廃炉発官30第302号  
平成31年2月28日

福島第一原子力発電所 特定原子力施設に係る実施計画 変更認可申請書

1号機廃棄物処理建屋における建屋最下階の滞留水の残水箇所を床面以下に貯留する残水として追加することに伴い，下記の通り変更を行う。

1.7 1～4号機の滞留水とサブドレンの運転管理について

図－8 1号機廃棄物処理建屋最下階平面図

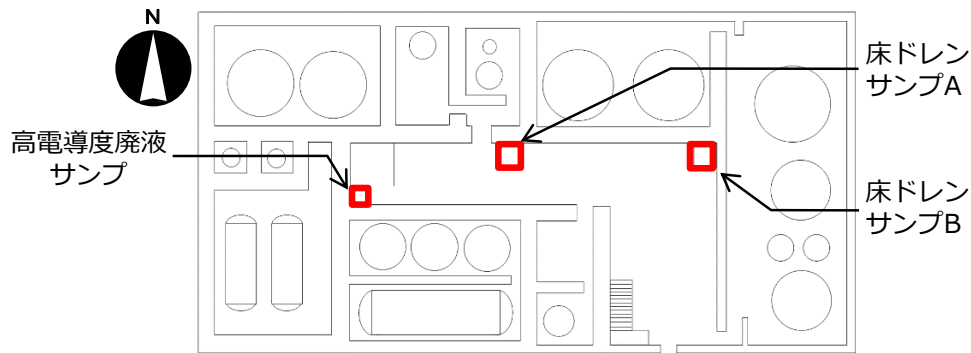
- ・1号機廃棄物処理建屋における建屋最下階の滞留水の残水箇所を床面以下に貯留する残水として追加することに伴う，記載の追加
- ・記載の適正化

床面以下に貯留する残水の対象エリアを表－1と図－7，図－8に示す。

号機	建屋	対象エリア
1号機	タービン建屋	<ul style="list-style-type: none"> <li>・床ドレンサンプ</li> <li>・機器ドレンサンプ</li> <li>・復水ポンプ配管トレンチ</li> <li>・復水ポンプピットA</li> <li>・復水ポンプピットB</li> <li>・復水ポンプピットC</li> <li>・給水加熱器ドレンポンプピットA</li> <li>・給水加熱器ドレンポンプピットB</li> </ul>
	廃棄物処理建屋	<ul style="list-style-type: none"> <li>・床ドレンサンプA</li> <li>・床ドレンサンプB</li> <li>・高電導度廃液サンプ</li> </ul>
